Avis délibéré de la Mission régionale d'autorité environnementale de Nouvelle-Aquitaine sur les projets de mise en compatibilité par déclaration de projet des plans locaux d'urbanisme (PLU) des communes de Cachen, Herré, Saint-Justin et Vielle-Soubiran (40) porté par la communauté de communes Landes d'Armagnac pour permettre la création de trois parcs photovoltaïques

n°MRAe 2025ANA17

dossier PP-2024-16902, 16903,
16904 et 16905

Localisation des habitats humides identifiés dans le périmètre du futur secteur 1AUpv à Vielle-Soubiran (source : notice d'évaluation environnementale, page 147)

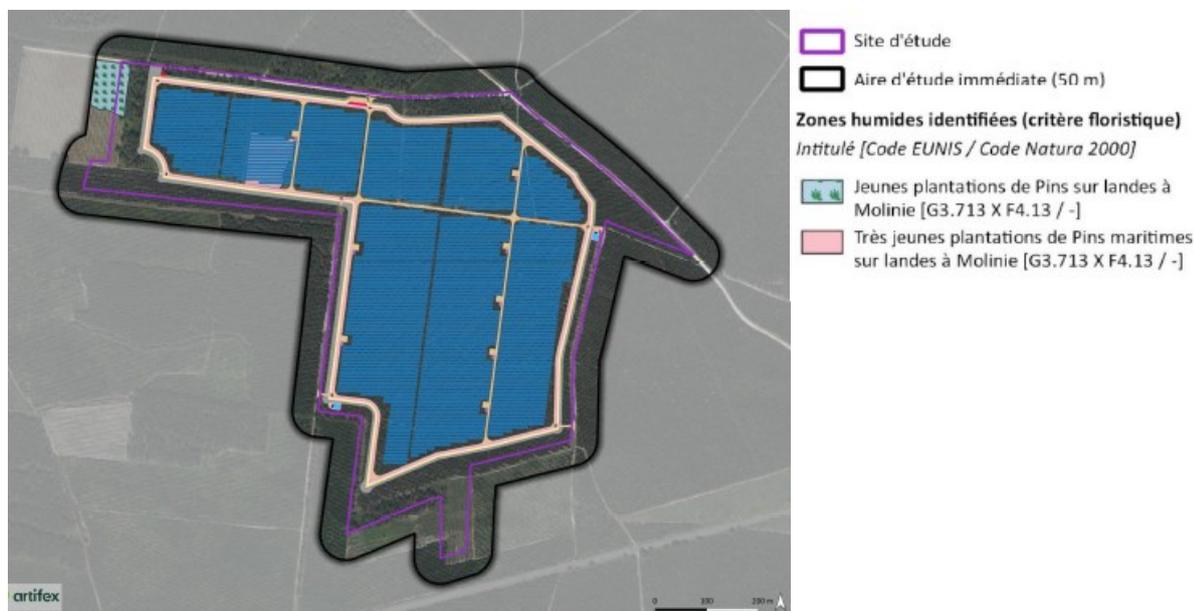
Pour ce qui concerne Saint-Justin/Vielle-Soubiran, la MRAe avait relevé un évitement partiel des habitats humides identifiés, 0,81 hectare de zones humides étant situés à l'intérieur du périmètre du projet. **La MRAe recommande de poursuivre l'évitement de cette zone comme déjà énoncé dans l'avis relatif au projet.**
